Ref.: ***Préstamo BID 2835/OC-AR.-***
Expte. N° 272 – 207609/2022 – 0
Licitación Pública Nacional N° 02/2022: para la contratación de la Obra "Centro de Convenciones de Cafayate" – Provincia de Salta.–.

CIRCULAR N° 2

PLANO: **CCC-AG-006c**

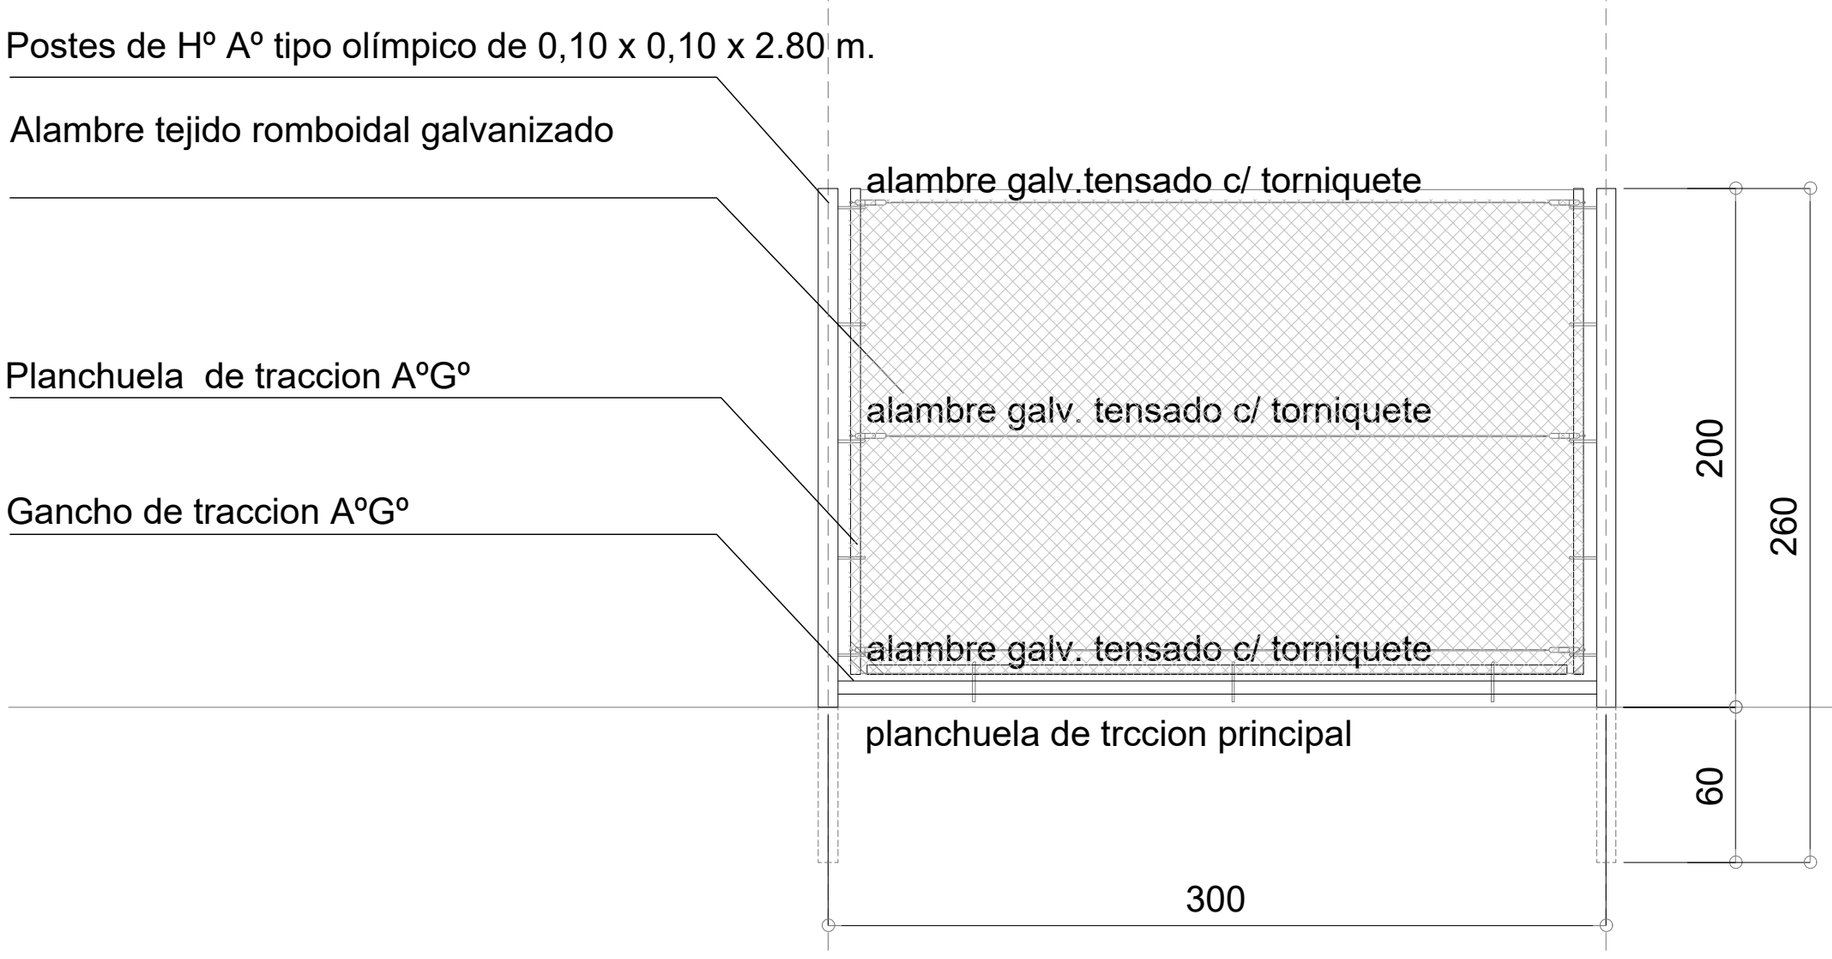
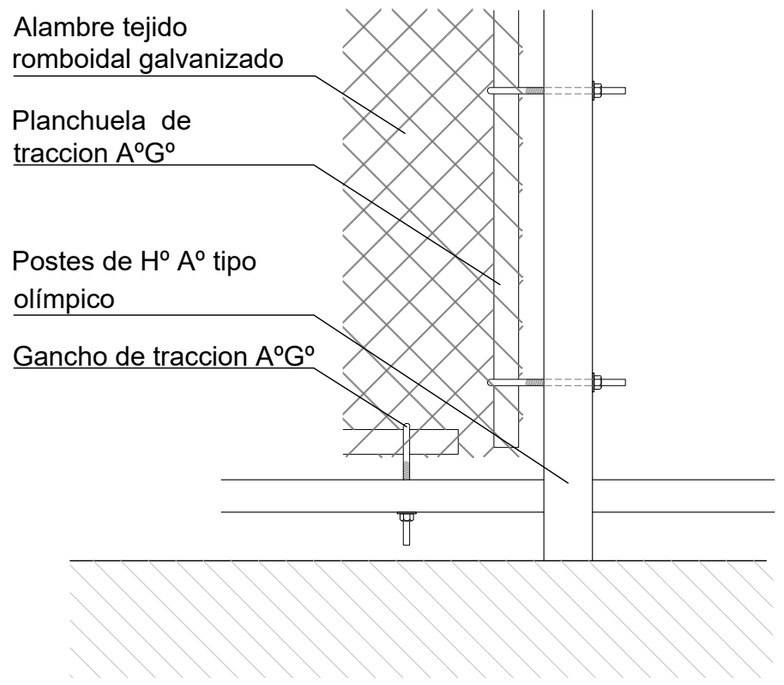
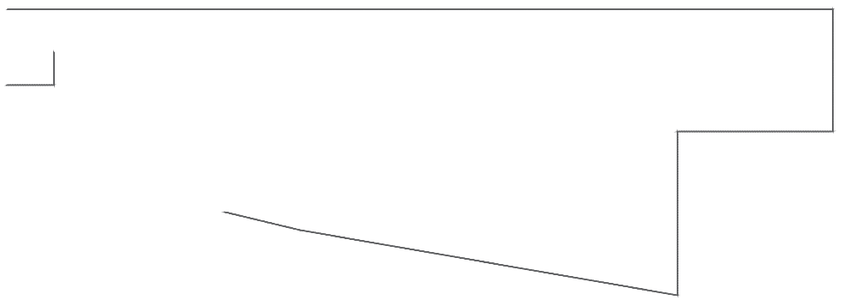
"C. Respecto al cerco olímpico: *Se solicita el recorrido en plano de planta a los fines de poder realizar el cómputo correspondiente".*

Respuesta:
C. Respecto del cerco olímpico son 2185 metros lineales, adjuntamos plano CCC-AG-006c "Cerco Perimetral". El mismo, forma parte de los planos que se adjuntan al pliego en formato digital tal como se detalla en el punto "SERIE AG - GENERAL" de la "Sección VIII. Planos" del Pliego de Bases y Condiciones. Se incluye en la carpeta digital "Proyecto Ejecutivo Obra CCCafayate / 2-Arquitectura General" publicada.

RUBRO: INSTALACION SANITARIA
PLANO: INSTALACION DE GAS ENVASADO
NIVEL:
ESCALA: 1:100
FECHA: 26/08/2022
ARCHIVO: ccc-is.dwg
PLANO:
CCC-IS-G-001c

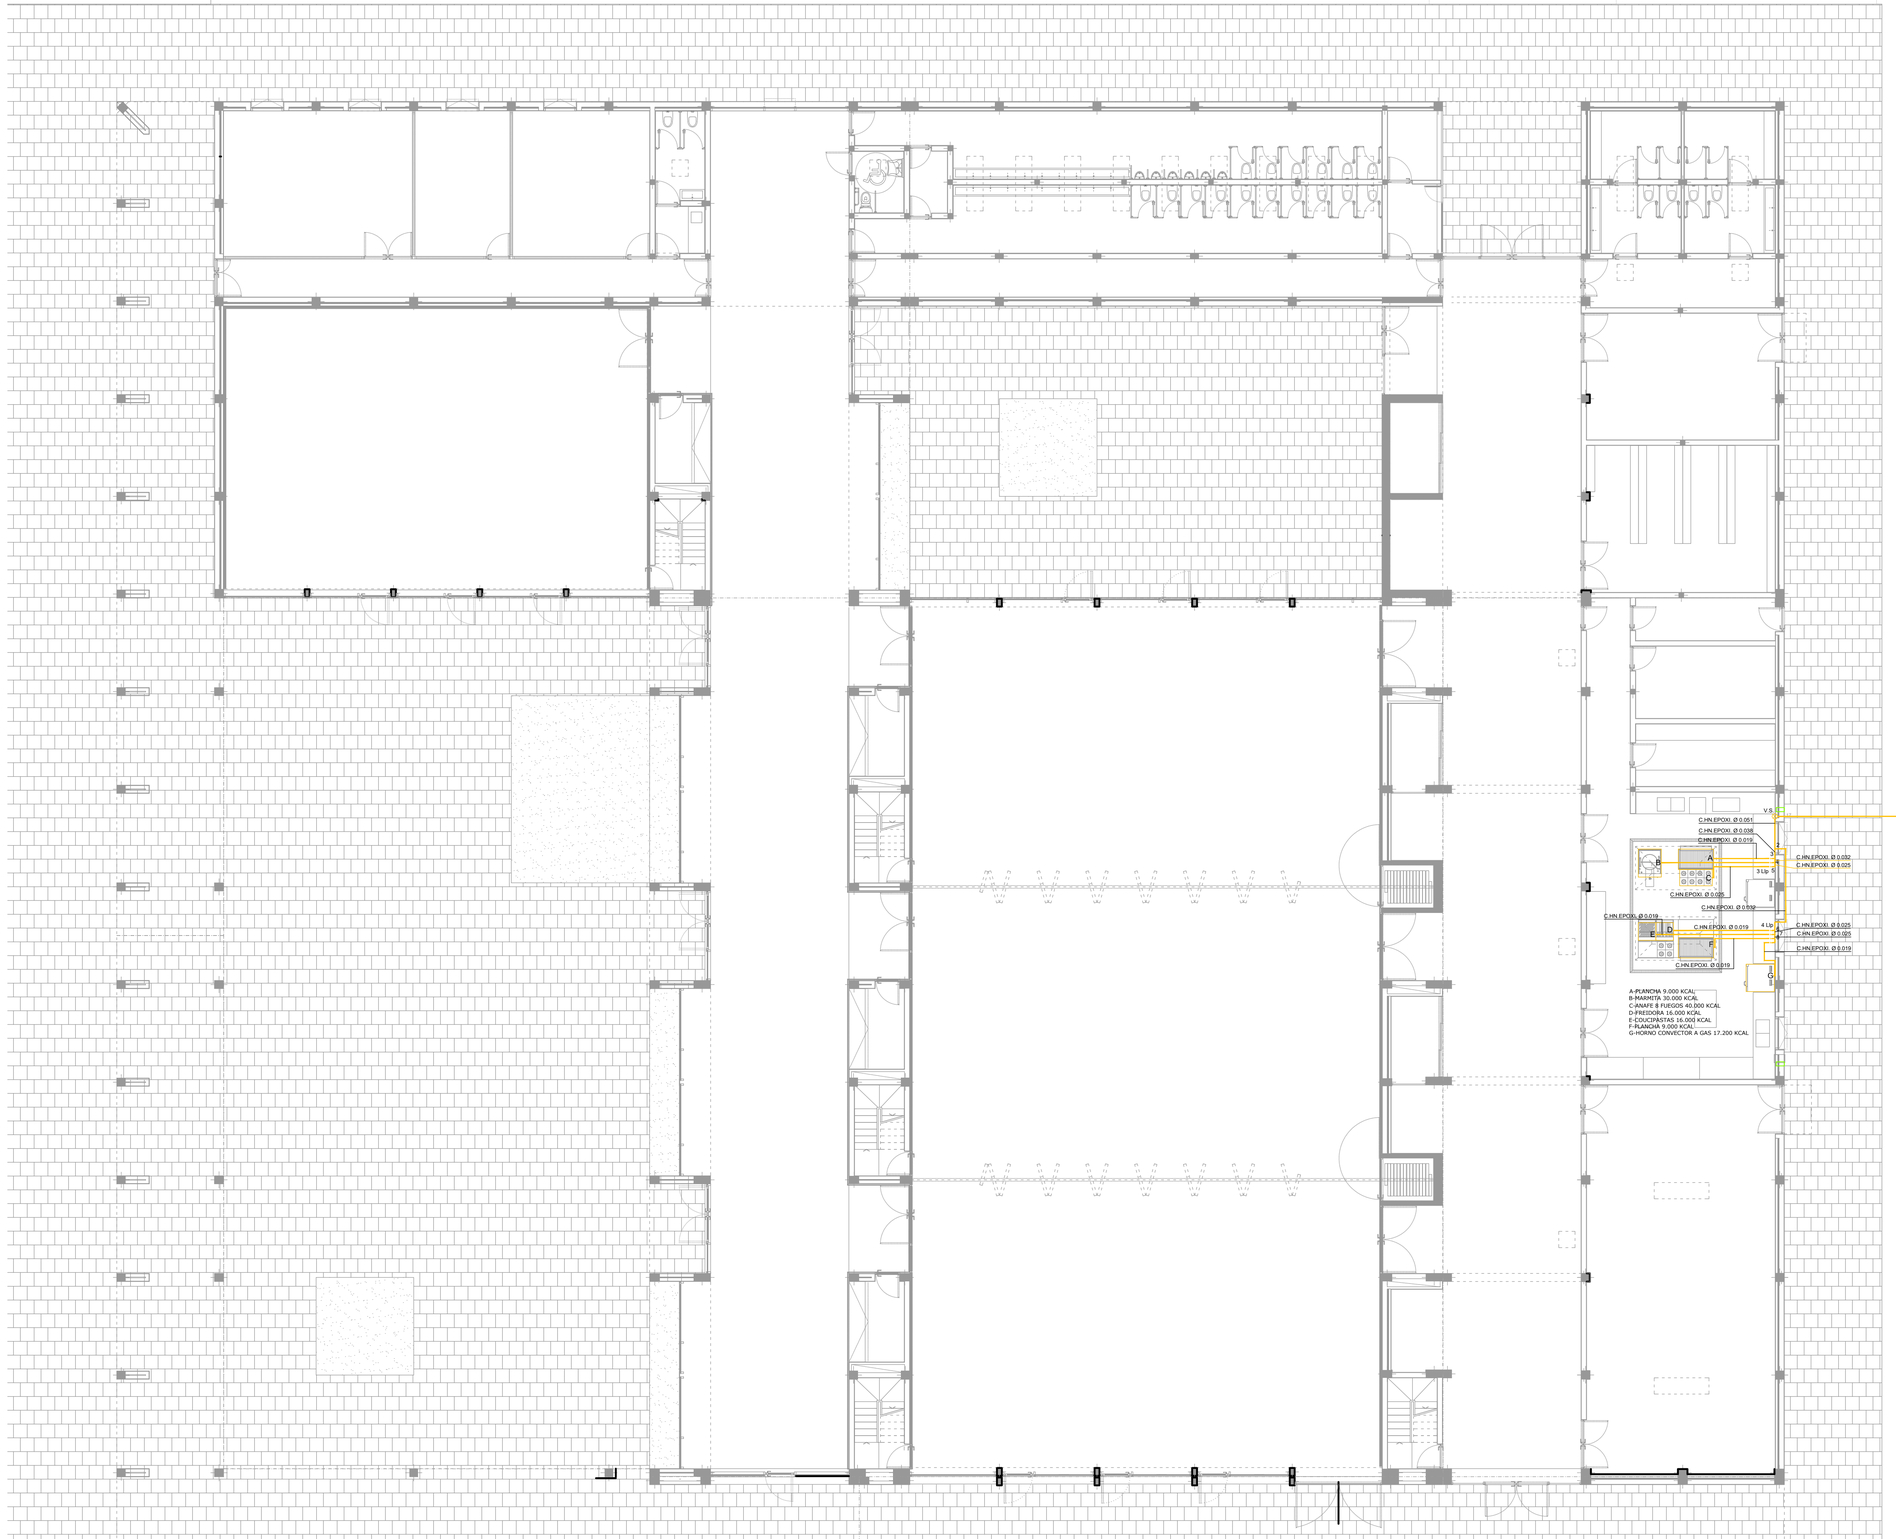
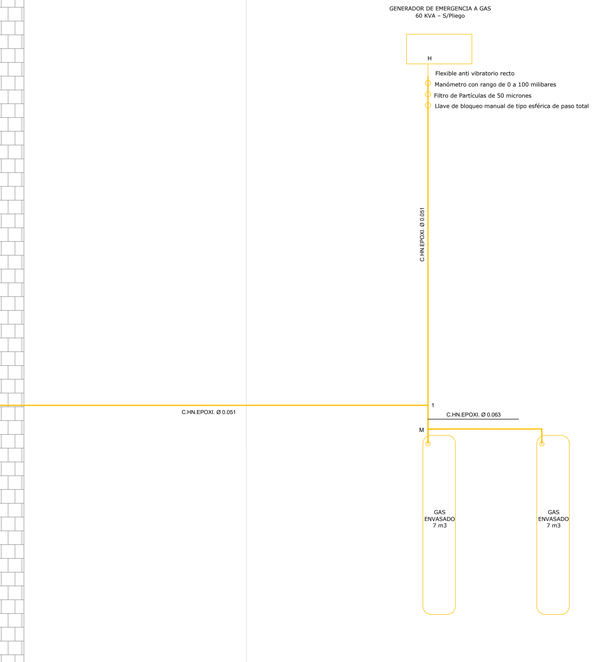
"A. Respecto a Instalación de Gas

1. Se solicita plano con proyecto de la instalación de gas
2. Ubicación de los cilindros de gas
3. Ubicación del grupo electrógeno a gas"

Respuesta:
A. 1.2.3.: Adjuntamos plano de instalación de gas CCC-IS-G-001c con ubicación de cilindros de gas y grupo electrógeno. El mismo, forma parte de los planos que se adjuntan al pliego en formato digital tal como se detalla en el punto "SERIE IS-G - INSTALACIÓN DE GAS" de la "Sección VIII. Planos" del Pliego de Bases y Condiciones. Se incluye en la carpeta digital "Proyecto Ejecutivo Obra CCCafayate / 7-Instalación Sanitaria" publicada.
